Oppdrag: **Varegga III - Lundamo
Kvernhusdalen kvikkleiresone**

Emne: **Detaljregulering - Geoteknisk kontroll
Stabilitetsberegninger**

Dato: **24. mai 2013**

Oppdrag- /
Rapportnr. **411793 - RIG-RAP-003**

Tegningsnr. RIG-TEG-004

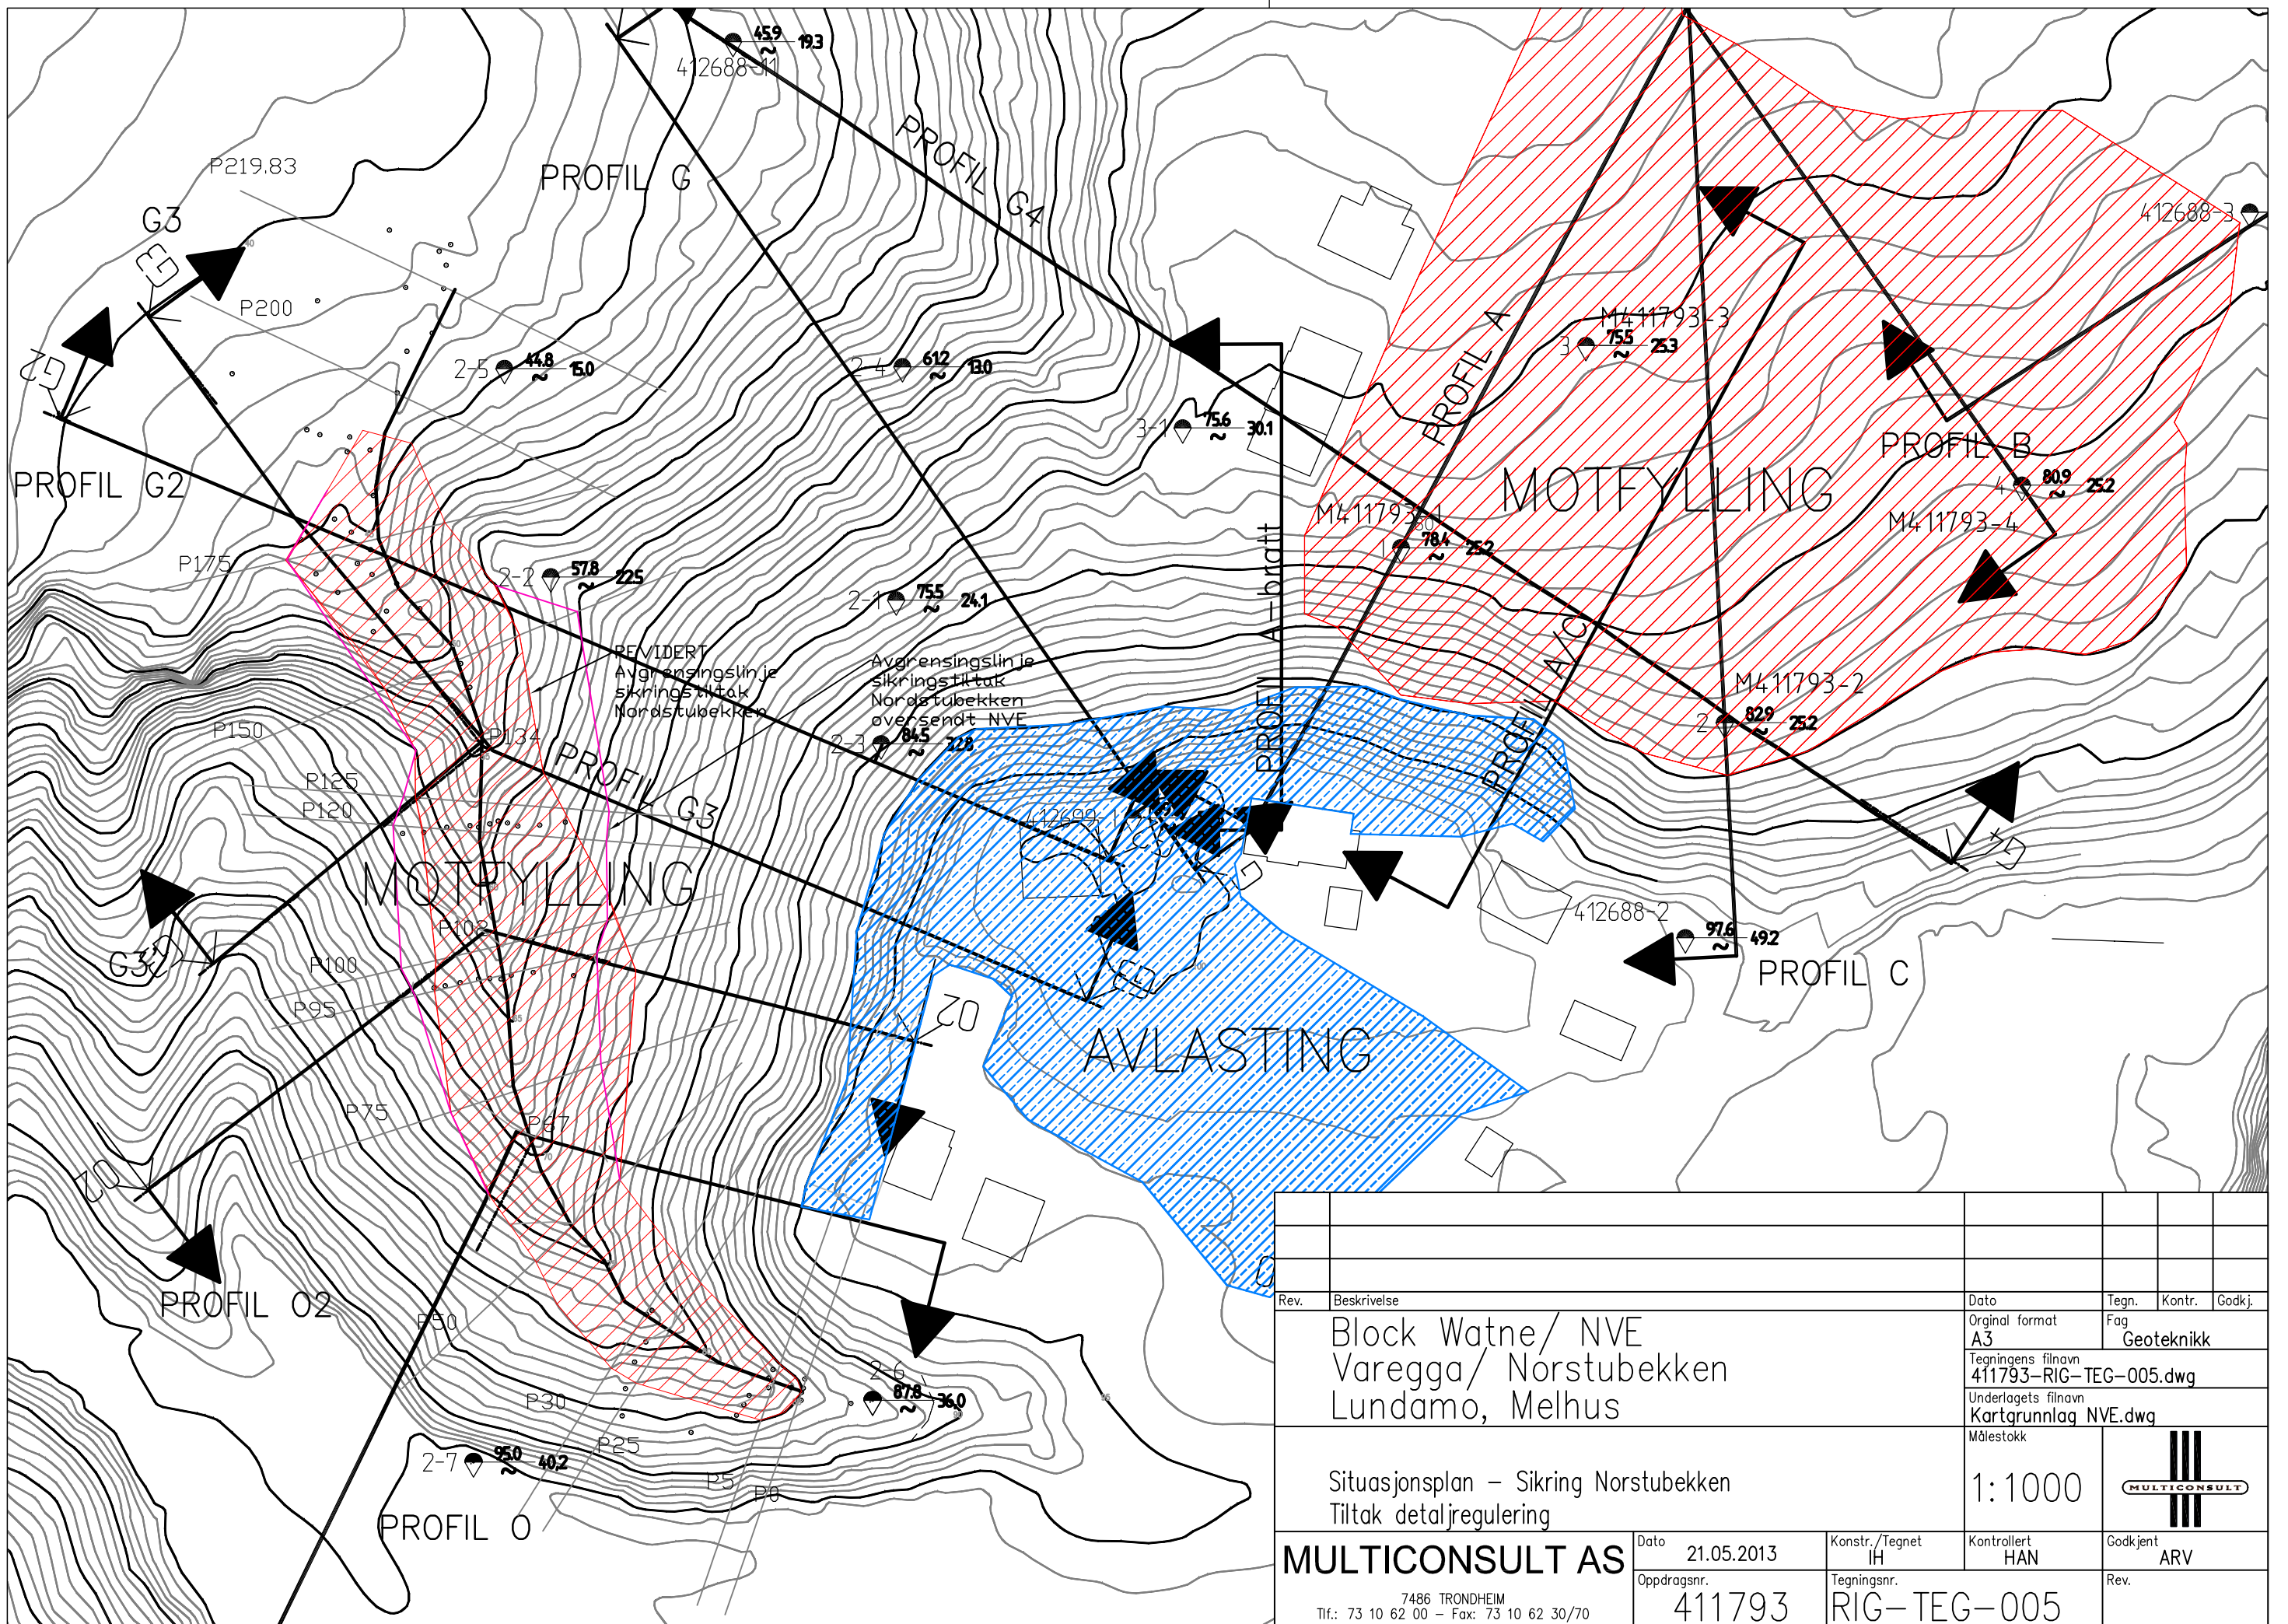
Vi fikk i 2010 oversendt utkast til planer vist i NVE-rapport 201002983-4/12/. Planene viste noe mindre sikringstiltak enn beskrevet i våre skisser, ref tegning –004 og profiler G3 og O tegning – 106 og -107 fra 2008/2010 i tillegg var det uoverensstemmelser med kotehøydene.

På bakgrunn av nye oppmålinger i 2013 og nytt digitalisert kartgrunnlag fra Melhus kommune ble det utarbeidet reviderte terrengprofiler fra NVE som vist i vedlegg 5. Prosjektering av tiltak i Nordstubekken ble på bakgrunn av dette vurdert på nytt. I denne sammenheng ble det vurdert behov for supplerende stabilitetsberegninger for kontroll i 3 profil; G3', O og O2, se tegning – 110 og -111. På bakgrunn av beregningene ble foreløpig behov for oppfylling skissert som vist på planene til NVE i vedlegg 5 og plantegning – 005.

Revidert omfang av motfylling er vist på plantegning tegning – 005 og på reviderte skisser i vedlegg 5. Endelig utforming av motfylling i Nordstubekken kan evt. vurderes på nytt på bakgrunn av valgt utforming på topp skråning i samarbeid med grunneiere og LARK eller ønske om evt. ytterligere oppfylling i Nordstubekken. Evt. endringer i planene må forelegges geotekniker for kontroll.
